PREVOST

BULLETIN DE GARANTIE

BG13-58

DATE :	OCTOBRE 2013	SECTION : 01 - Moteur
EXPIRATION:	OCTOBRE 2015	
SUJET :	Remplacement d'un boyau flexible à l'admission

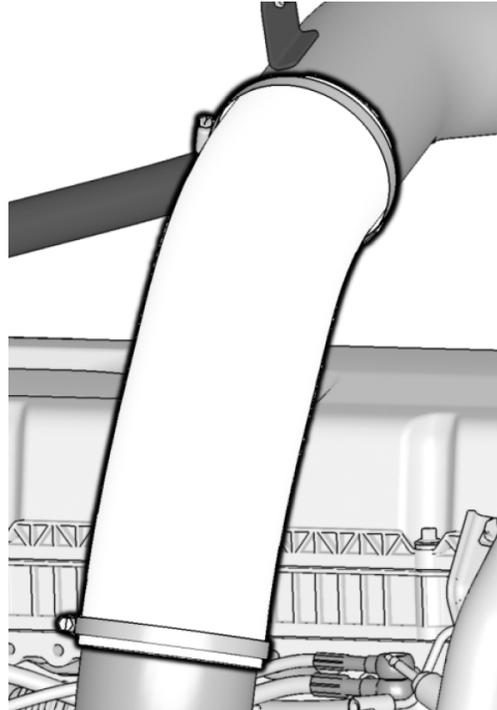
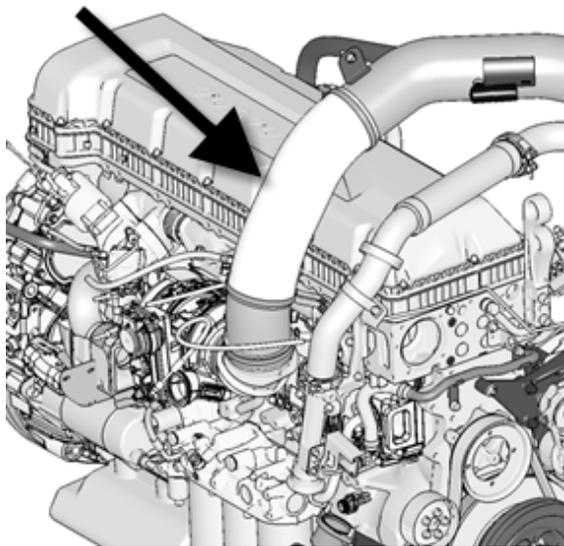
1. Sur le moteur, côté gauche, localisez ce boyau flexible.

2. Retirez le boyau et les collets.
3. Pendant les travaux, protégez l'entrée d'air du moteur des débris et de la poussière avec un capuchon propre.
4. Remplacer par le nouveau boyau #033195 et les collets #504786.

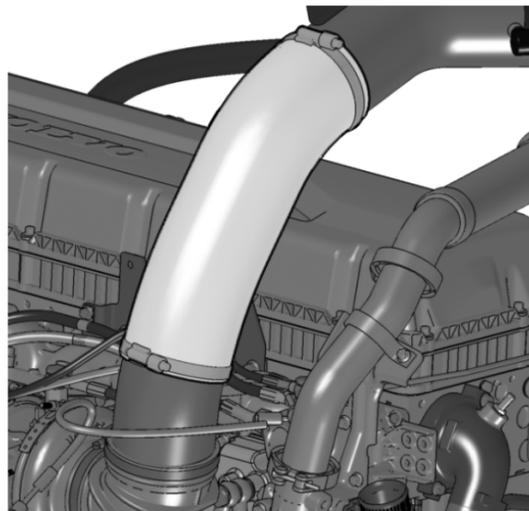
Fixer la portion inférieure du boyau à l'attache située dans cette zone.

5. Portez une attention particulière au bout de la sangle du collet pour éviter tout frottement sur des boyaux environnants.
Au besoin, la tourner ou en couper l'extrémité
6. S'assurer du bon fonctionnement général du système et qu'il n'y a aucune fuite.
